dossier nr. **C0231**
opdracht **verbouwing ééngezinswoning**	bouwplaats **Victor Loreinstraat Zwijnaarde 9052**	opdrachtgever **Mulliez - Deboutte**
inhoud **funderingsplan NT**	datum **2025/12/19**	fase **Bouwaanvraag**
	schaal **1/50** alle maten in cm.	tekenaar **SB** / tekening nr. **10/23**

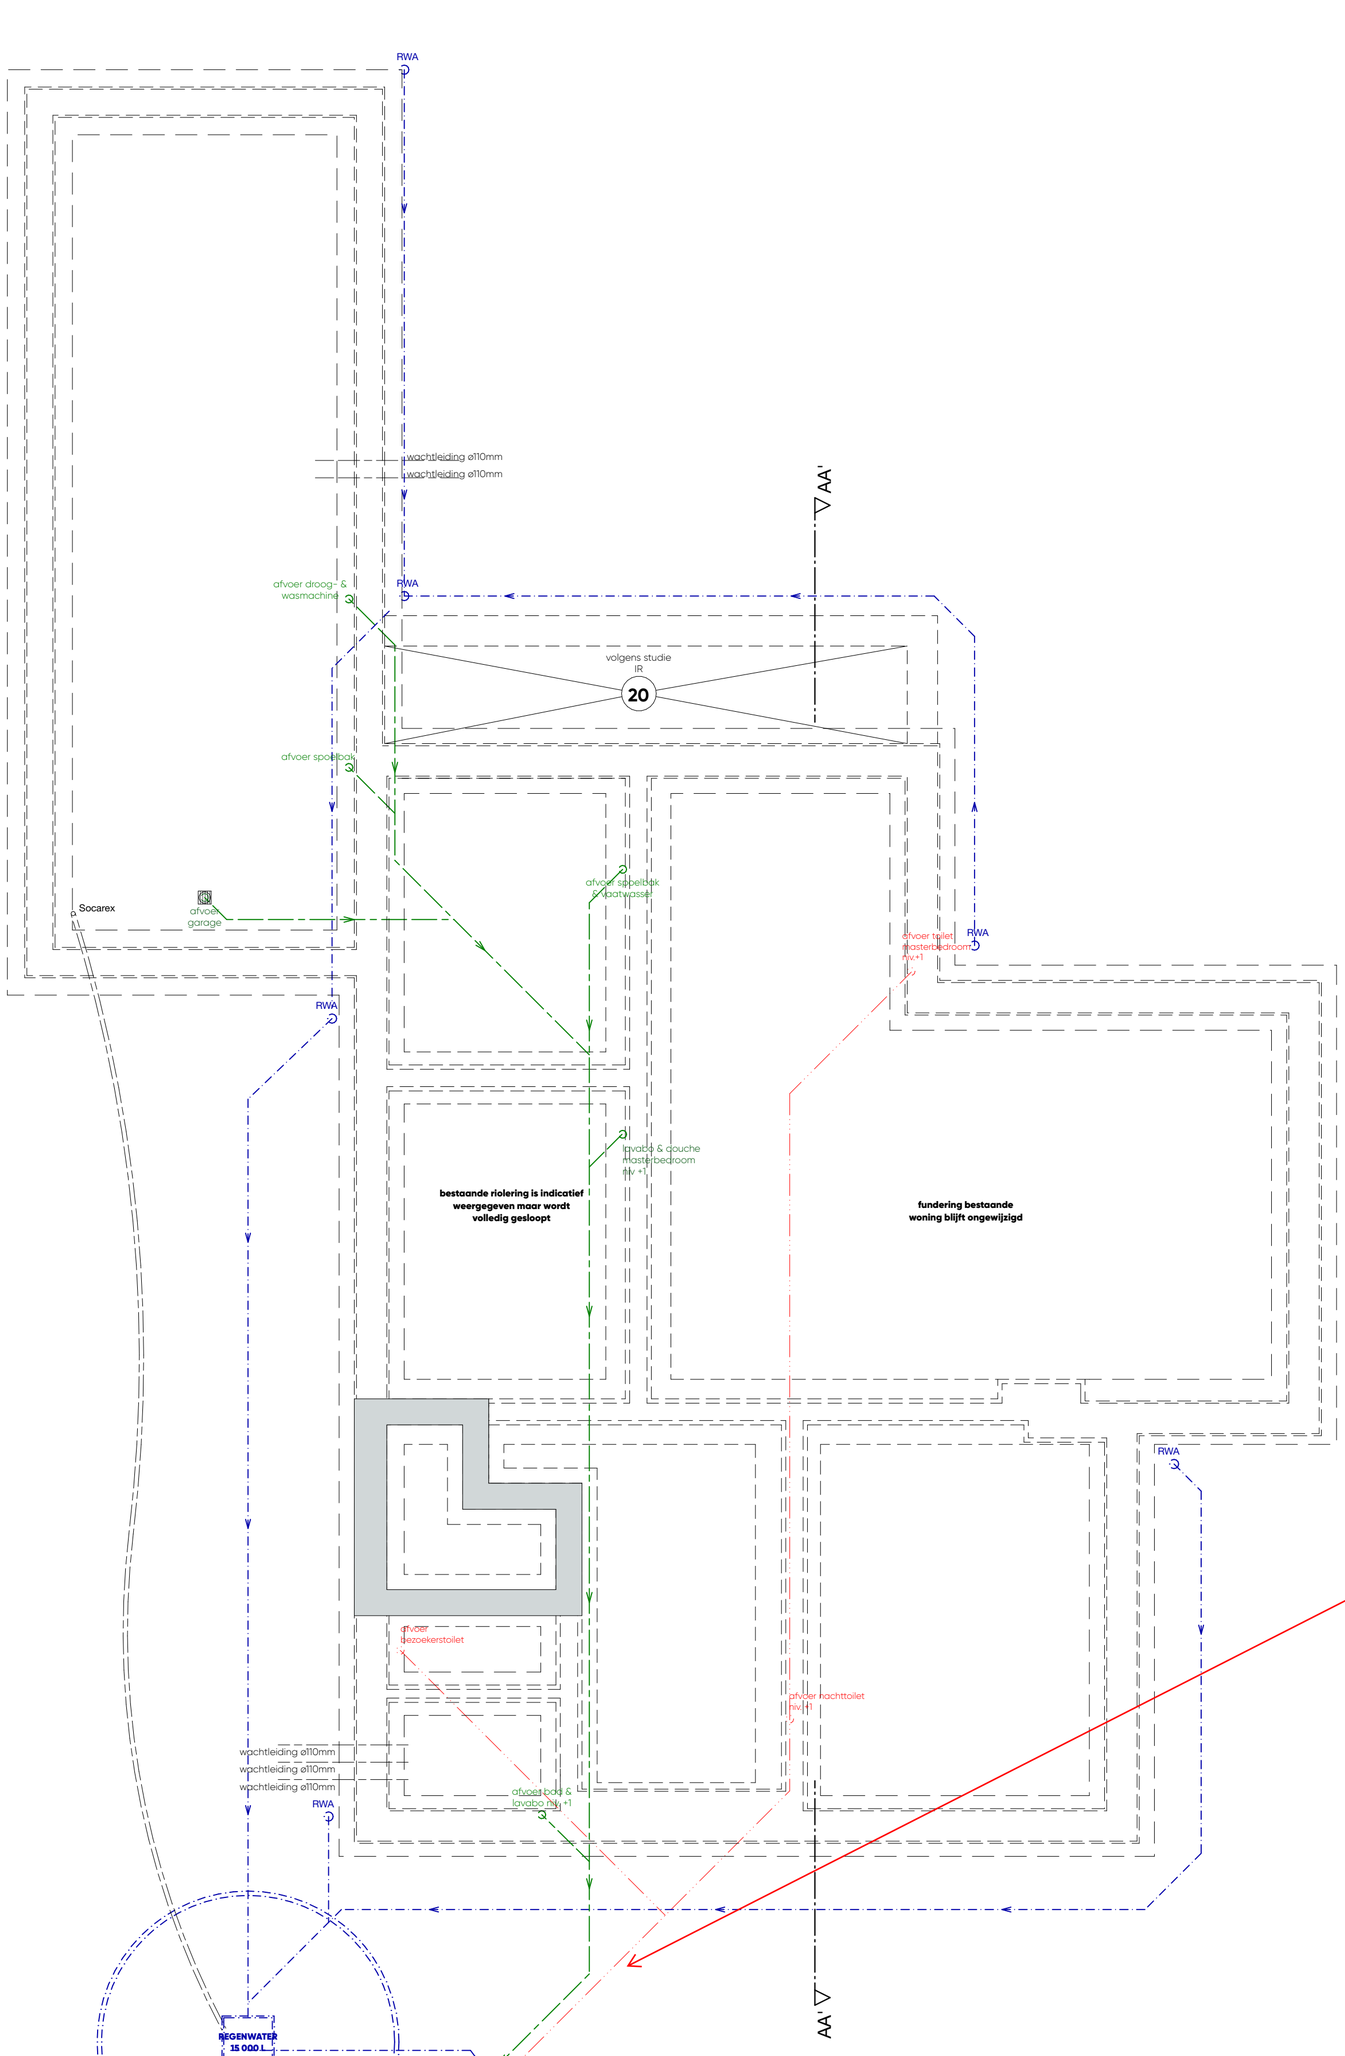
Er is geen septische put getekend op het plan, deze moet blijvend voorzien worden (hetzij door het plaatsen van een nieuwe septische put, hetzij door hergebruik van de bestaande).

De infiltratievoorziening moet minstens volgende dimensies hebben:
- Infiltratieoppervlakte: 11,9 m²
- Buffervolume: 4913,7 l
